Audi e-tron 診断インターフェースのプログラム改修

サービスキャンペーン通知日	2020年10月27日
不具合の内容	診断インターフェースにおいて、プログラムが不適切なため、車両がスリープモードに入った後に内部時間が同期されず、ネットワーク回線を経由して車両にアクセスする機能が使用できないおそれがあります。
改善の内容	全車両、診断インターフェースのプログラムを対策プログラムに書き換えます。

不具合発生箇所

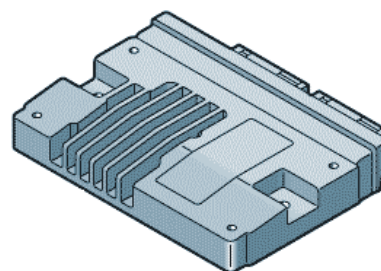
診断インターフェース

注： は、プログラムを書き換える部品を示します。

識別： 車両識別プレートの下側に、青色で直径5mm程度のマークを塗布します。
